Revisionsamt Wiesbaden **Grundschule Wettinerstraße**

Neubau
Vierzügige Grundschule mit Zwei-Feld-Sporthalle

Bericht zur Plausibilitätsprüfung der Entwurfsplanung LP3

Stand: 31.05.2022

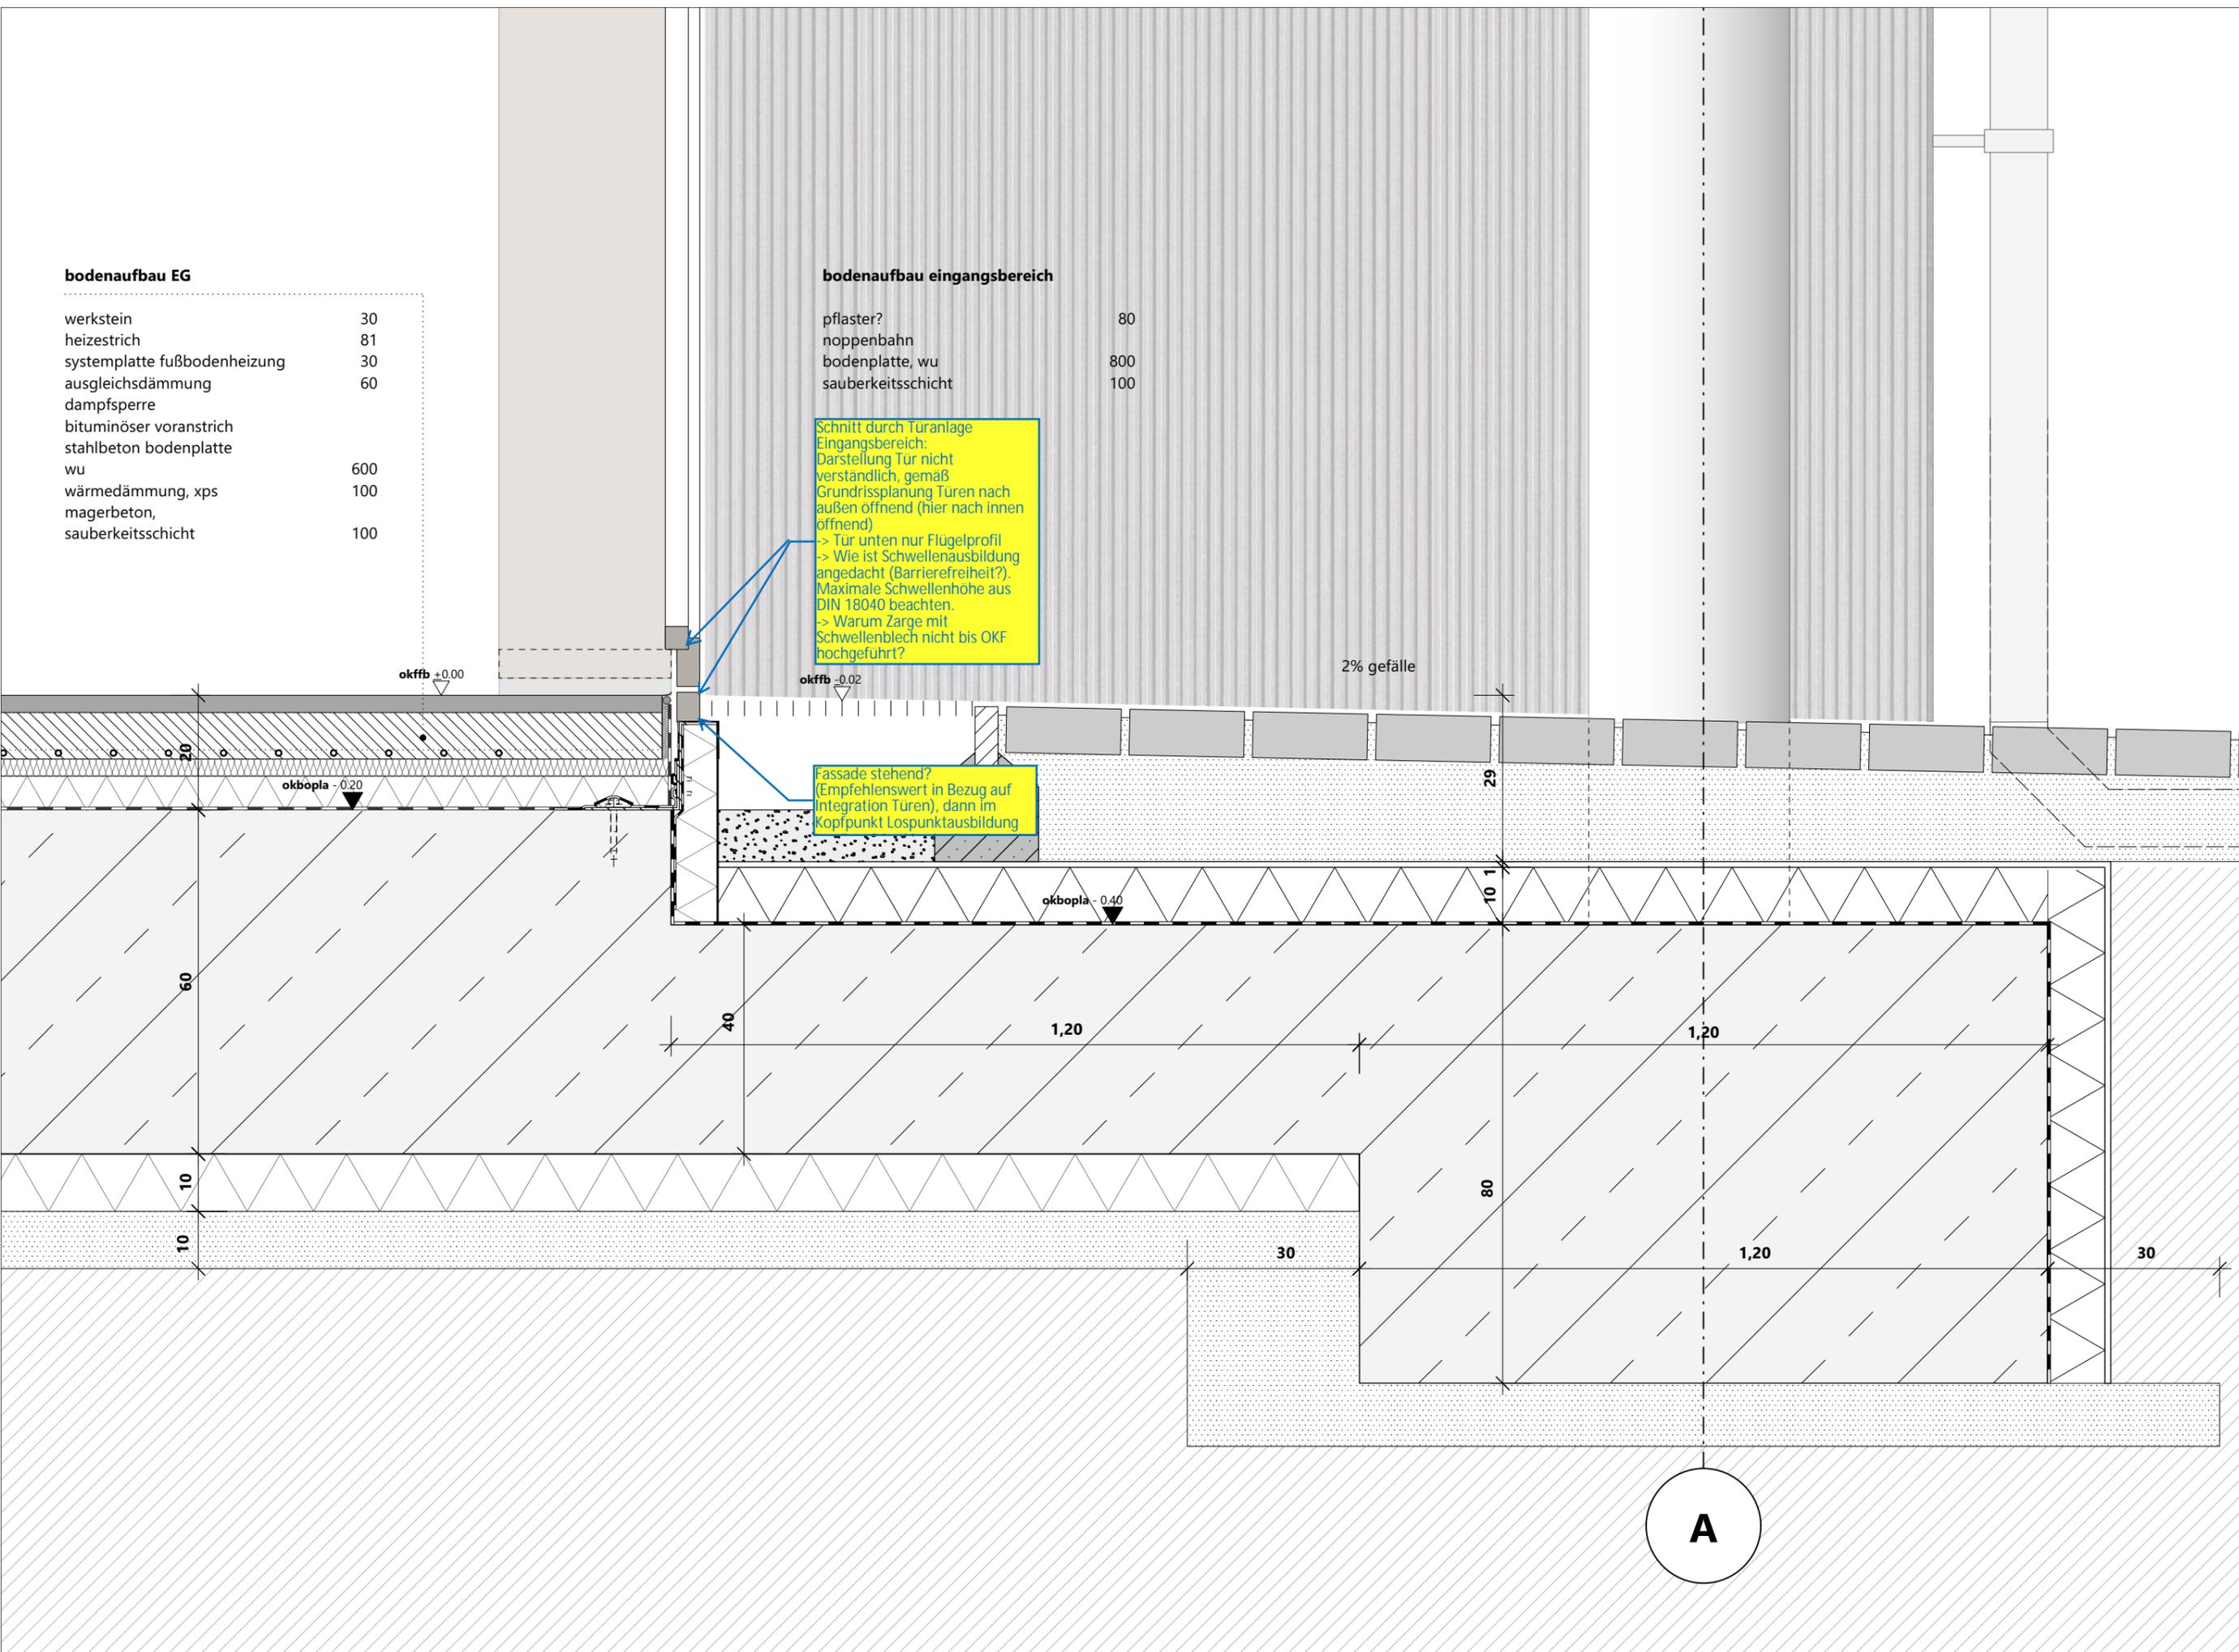
Fassade stehend?
(Empfehlenswert in Bezug auf
Integration Türen), dann im
Kopfpunkt Lospunktausbildung

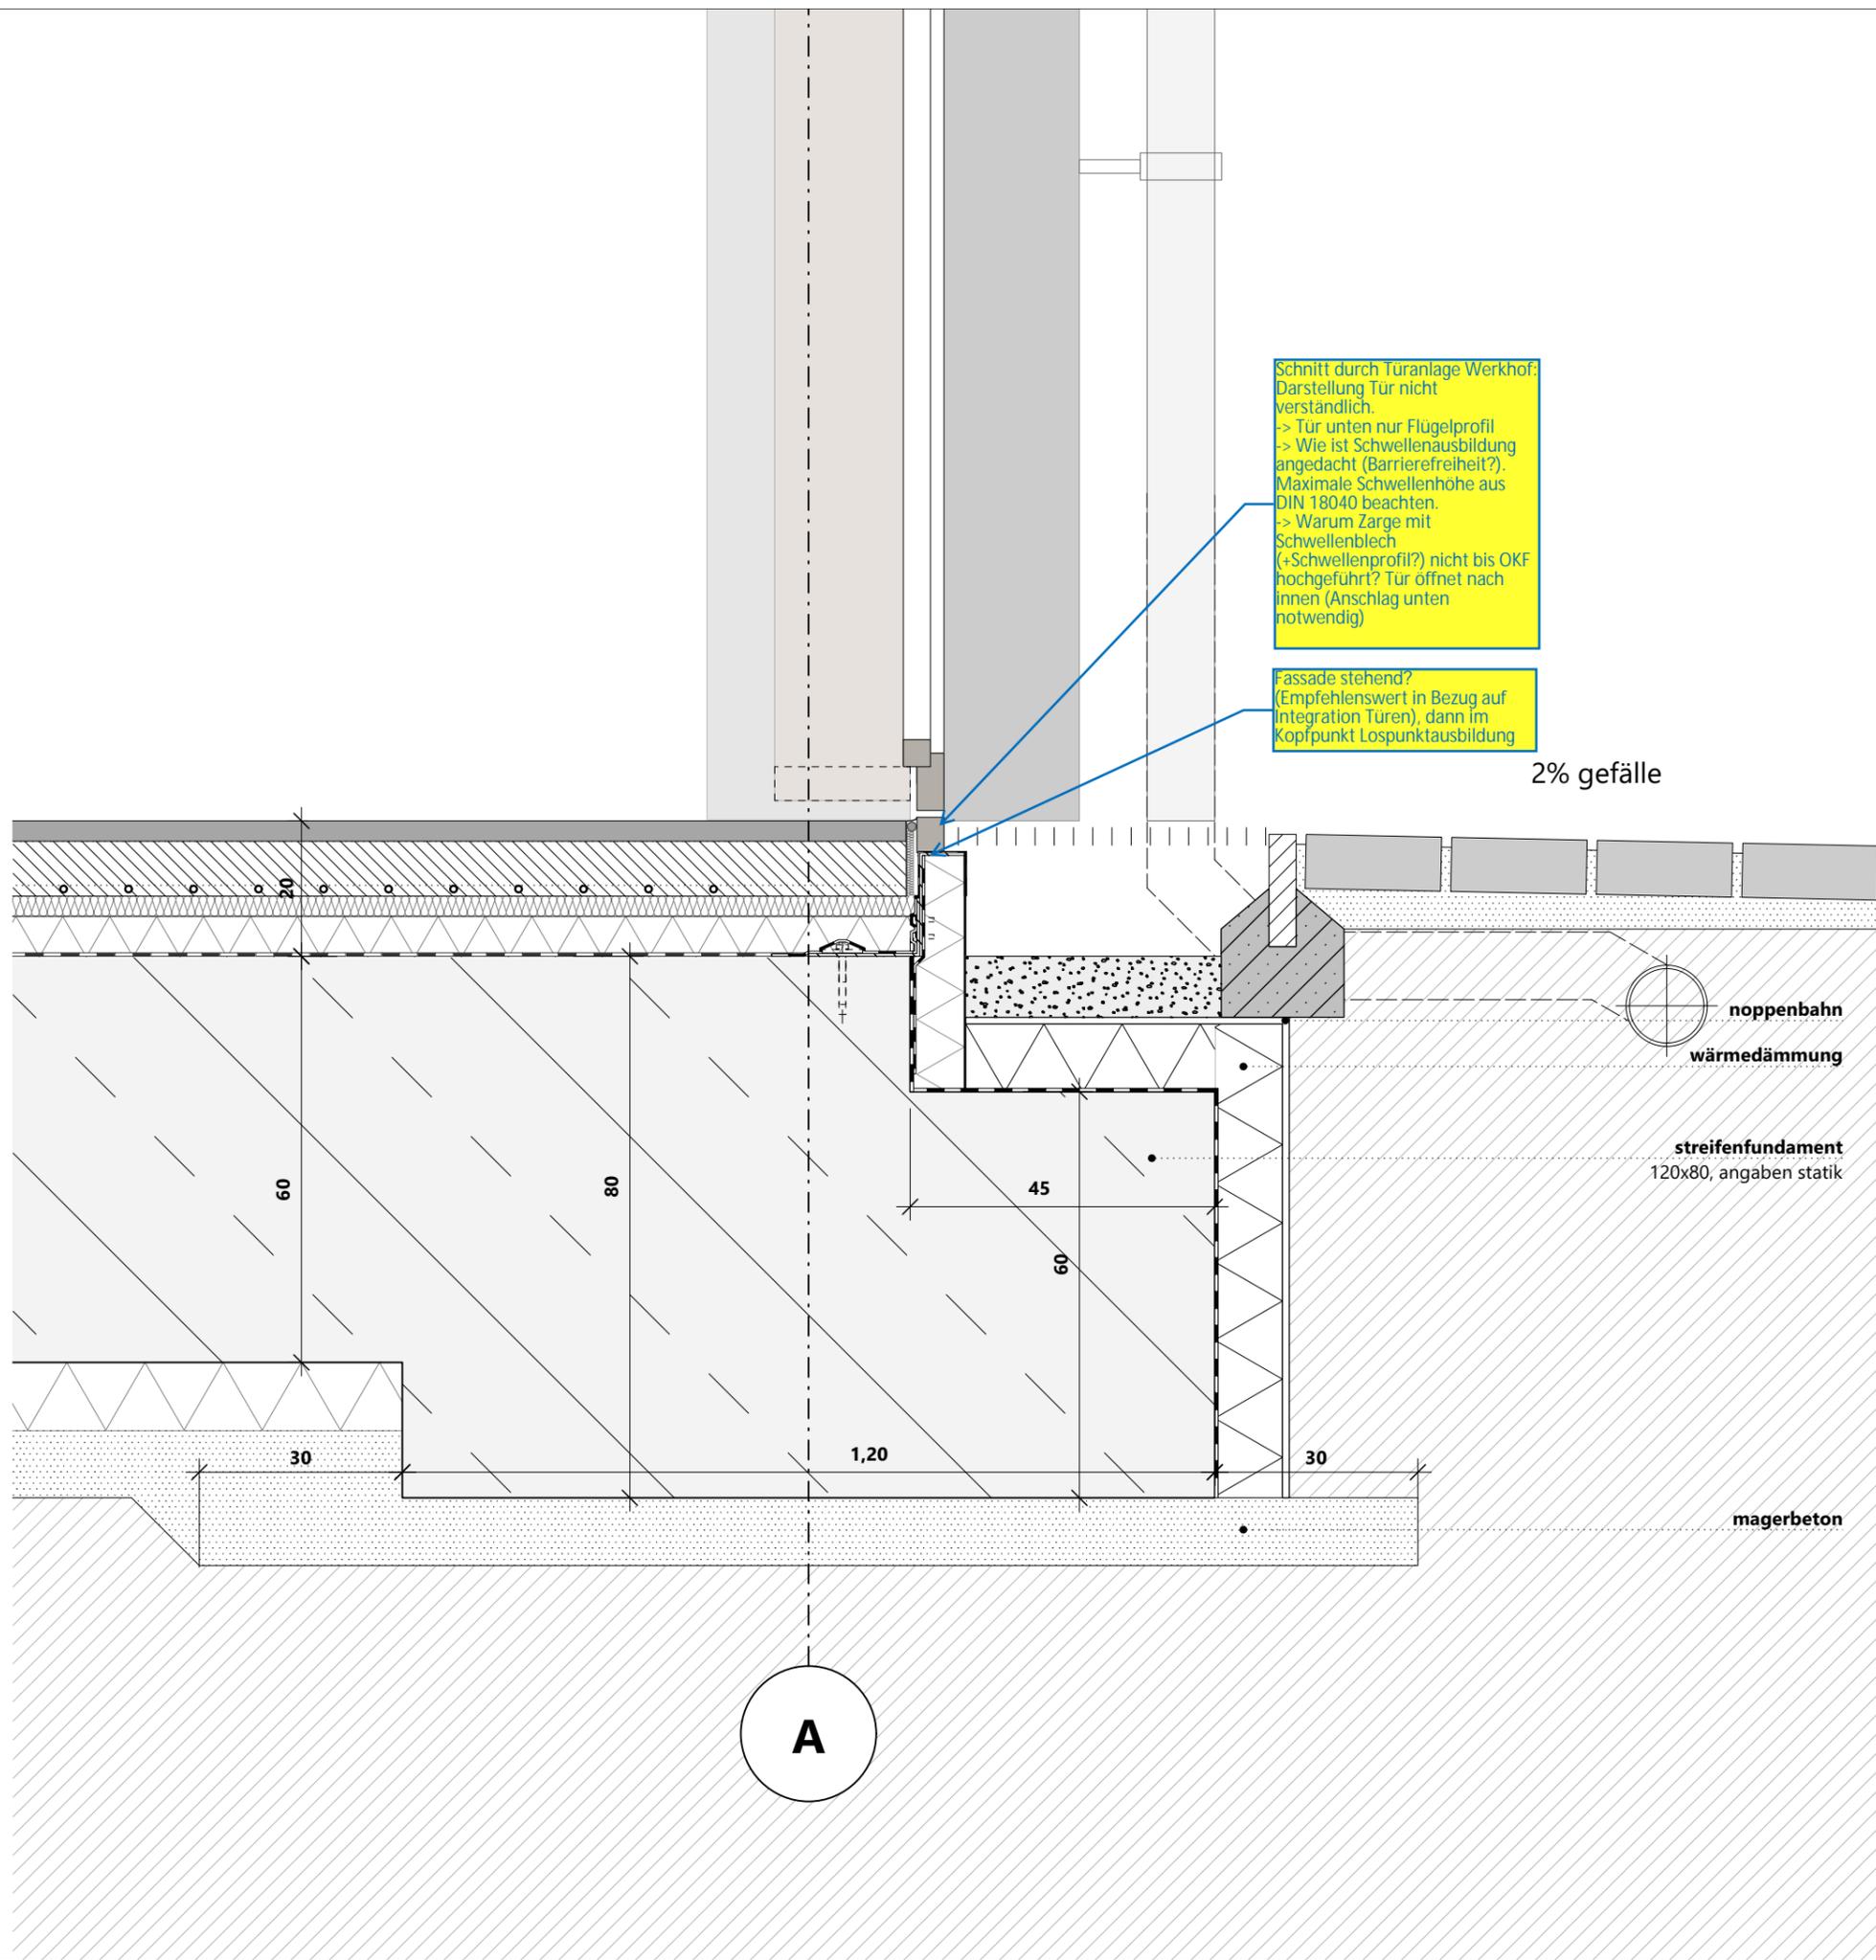
Schnitt durch Türanlage Werkhof:
 Darstellung Tür nicht
 verständlich.
 -> Tür unten nur Flügelprofil
 -> Wie ist Schwellenausbildung
 angedacht (Barrierefreiheit?).
 Maximale Schwellenhöhe aus
 DIN 18040 beachten.
 -> Warum Zarge mit
 Schwellenblech
 (+Schwellenprofil?) nicht bis OKF
 hochgeführt? Tür öffnet nach
 innen (Anschlag unten
 notwendig)

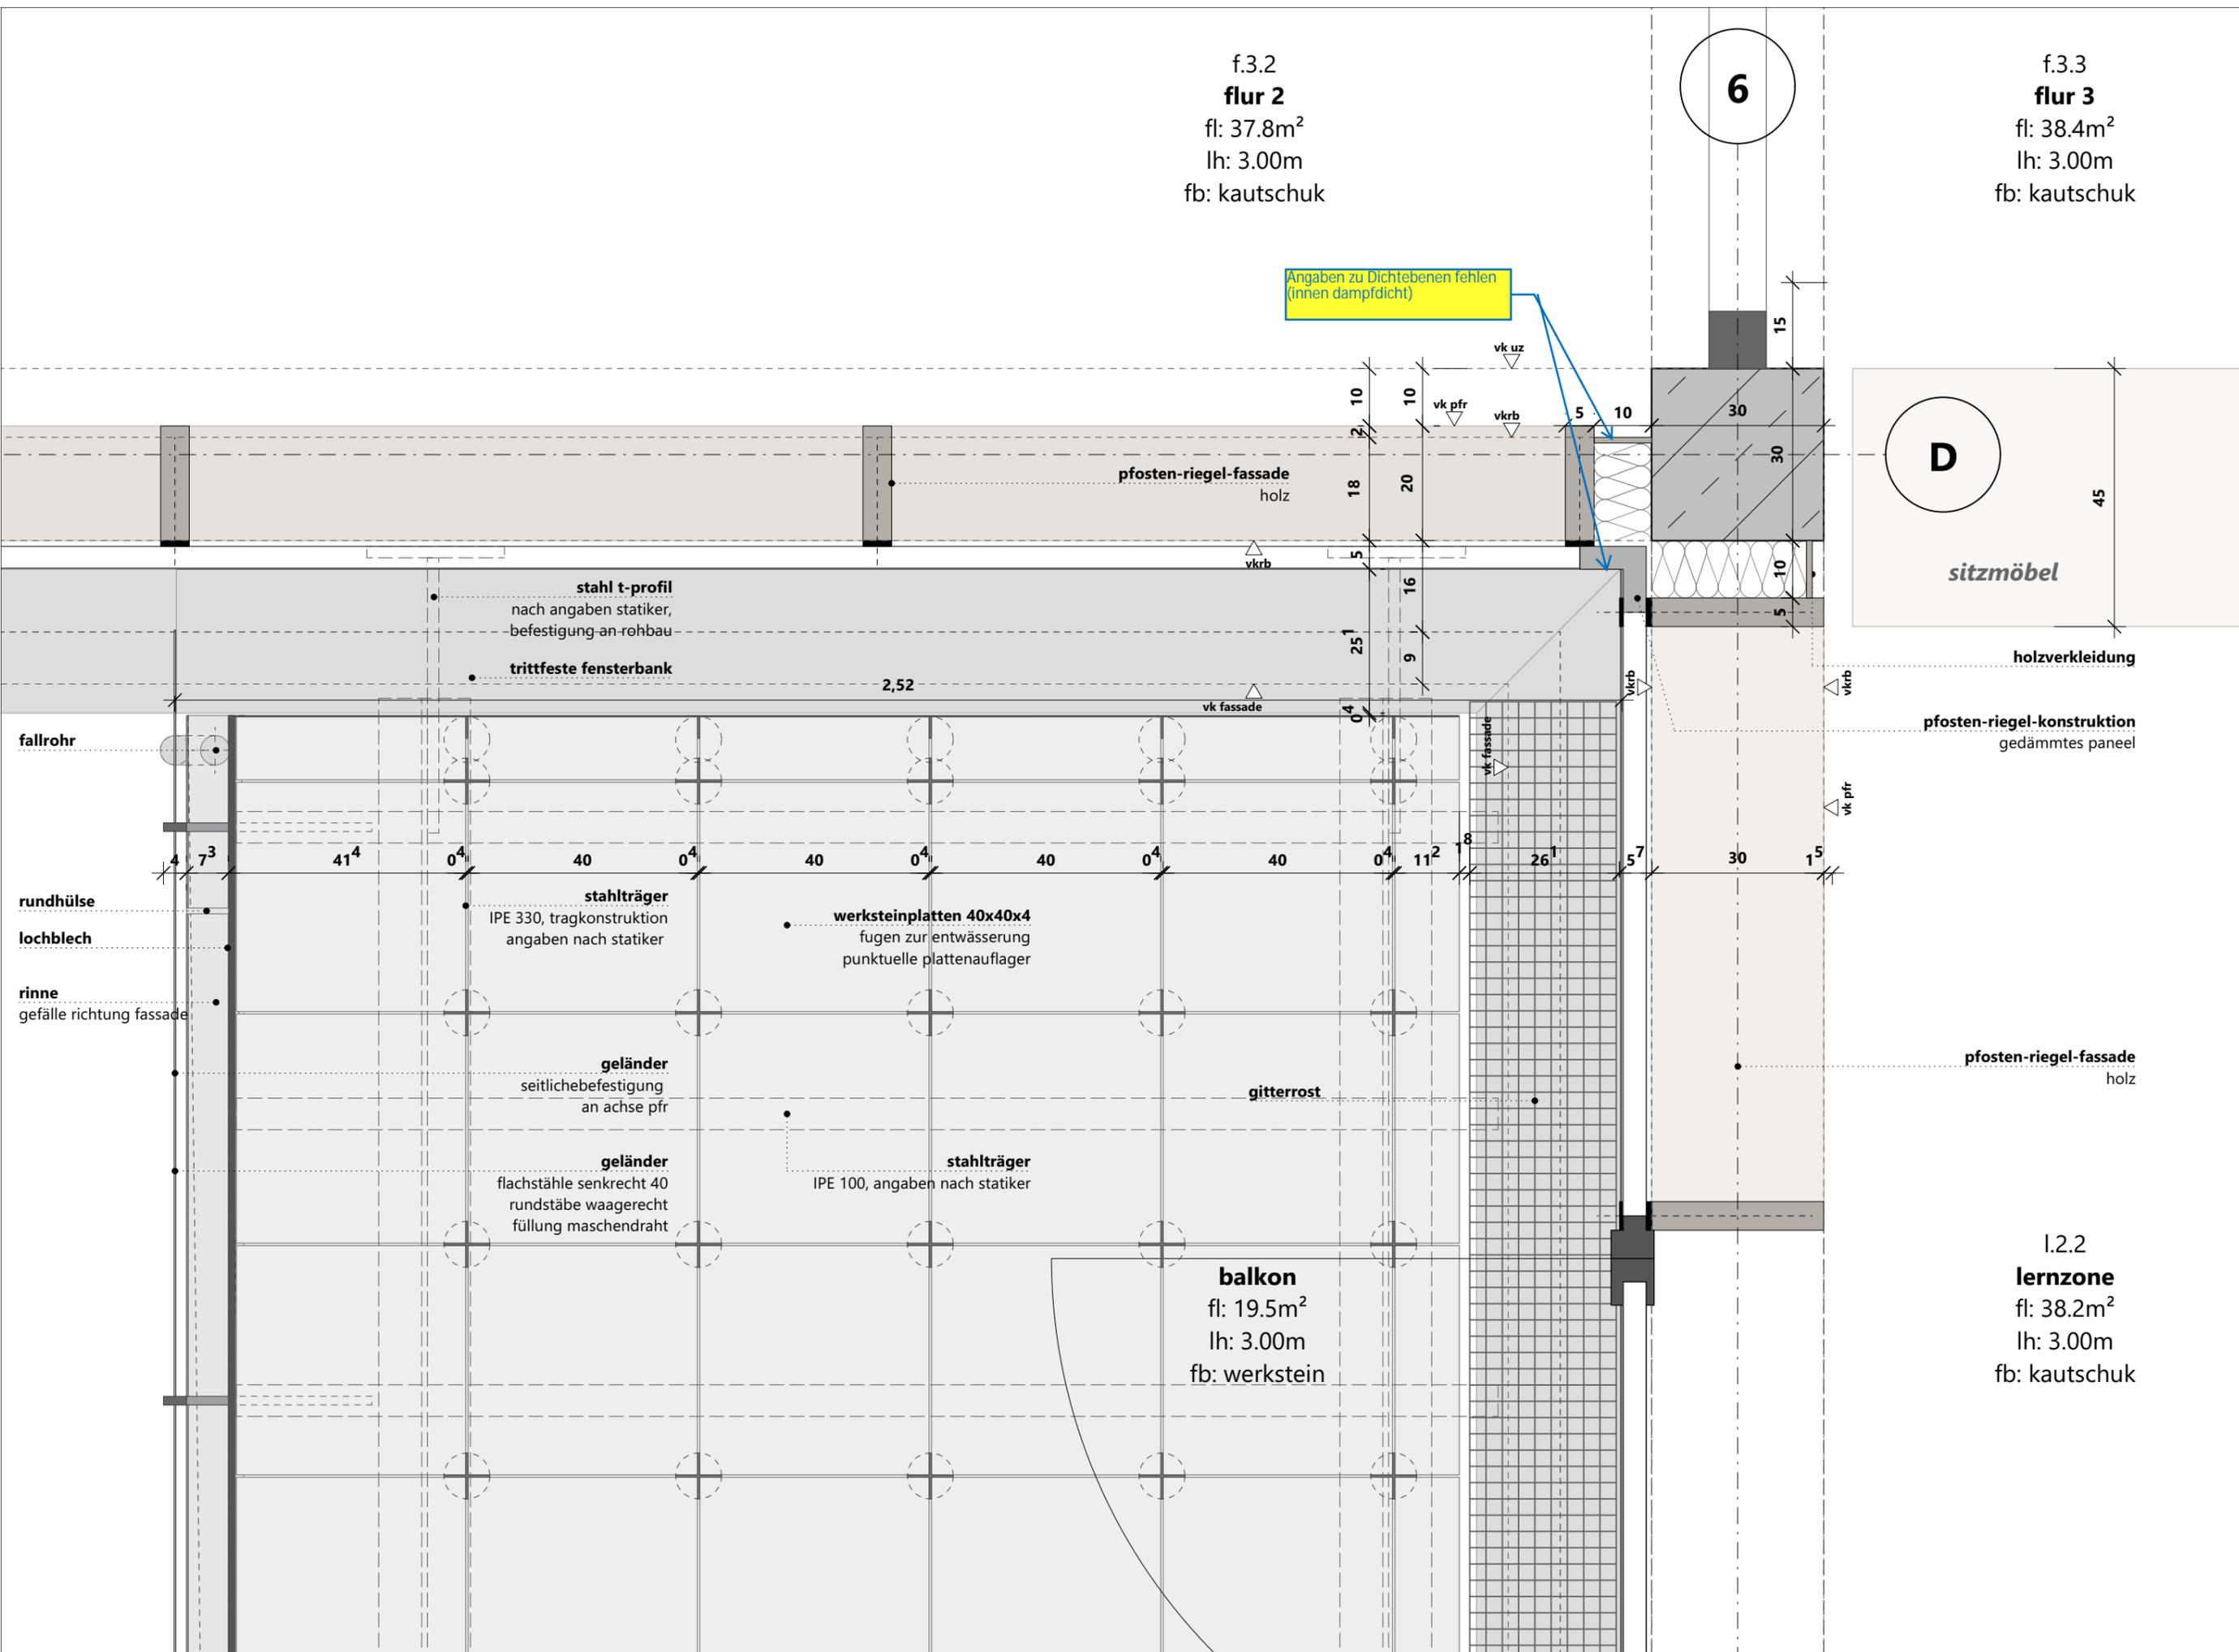
Angaben zu Dichtebenen fehlen
 (innen dampfdicht)
